**LLAMADO
PÚBLICO A OFERTAS
Nº 08/2026**

**Fideicomiso de Infraestructura Educativa Pública
Administración Nacional de Educación Pública**

COMUNICADO Nº 05

23/07/2026

tabla de largos de paneles ISODEC®

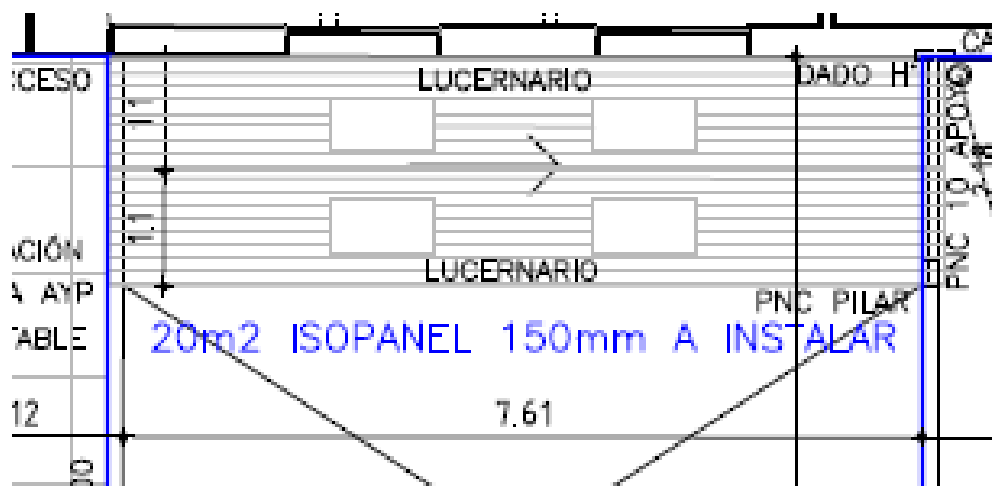
Grupo D, Escuela 146: Rubro 4: Si emplea un panel de espesor 150mm debe emplear una estructura de apoyo intermedio, porque la luz libre es de 8 mt y el fabricante advierte que deja de ser autoportante. Además, se debe considerar que hay que calar los paneles para obtener 4 lucernarios (2 por panel). Esto va a debilitar a los paneles y también va a necesitar una estructura de apoyo. Por favor incluir detalle gráfico constructivos y texto descriptivo para la estructura.

Se copia el plano realizado ya que la cota de luz libre es de 7.60m y la tabla de autoportancia también se adjunta siendo para 7.60 un panel de 15 cm de espesor, si al rectificar en obra la luz es mayor se deberá subir el espesor del panel a 20 cm o lo que recomiende el fabricante y arquitecto supervisor, si además se debilita al calado sería lo más recomendable.

Nota: Se sugiere evaluar dicha propuesta de aumentar espesor siendo que se debe rectificar luz libre del proyecto (7.60) en la obra, si fuere mayor y necesario un apoyo se sugiere colocar estructura similar a la solicitada para el apoyo inferior, un PNI/PNC de dicha luz 7.60 (u 8 metros una vez rectificado) en el borde externo de la cubierta, el mismo apoyando en pretilas existentes de galería de H° (sector del apoyo superior y apoyo inferior del isopanel) y otro transversal a este primero que acorte la luz libre de trabajo ubicado al centro de la luz –Este se coloca similar al apoyo de la cubierta siendo apoyado con un dado de H° en fachada y soldado al PNI longitudinal al borde.

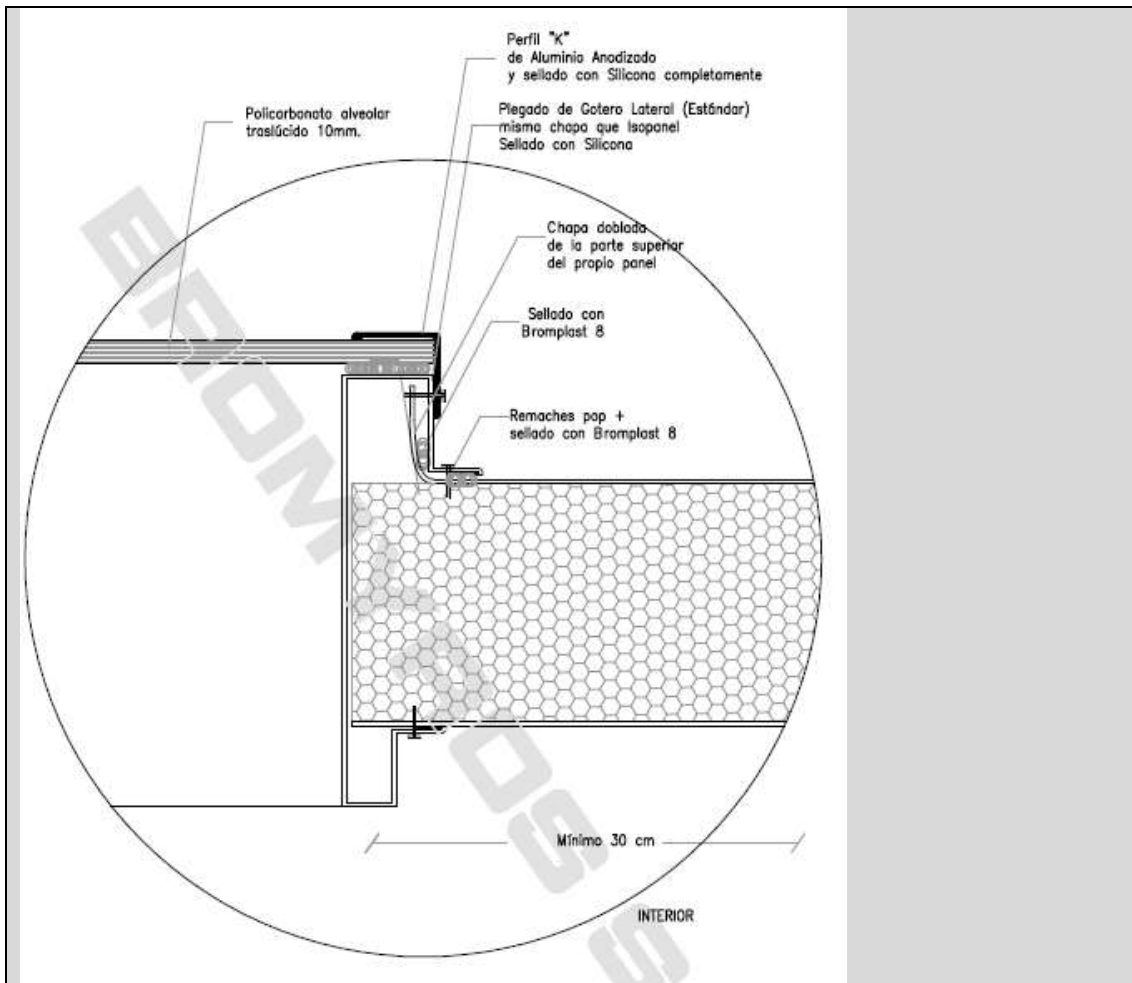
Grupo D, Escuela 146: Rubro 4: Por favor incluir detalle gráfico constructivos y texto descriptivo para los lucernarios.

Se agrega el detalle genérico de sistema y la cantidad 4 lucernarios a incorporar en los dos paneles. Los mismos se realizarán con los accesorios y piezas de terminación del sistema y con la cubierta de policarbonato macizo de 10mm transparente y accesorios Goteron lateral y perfil K, según detalle genérico del proveedor y foto de otra obra a modo de referencia en lámina.
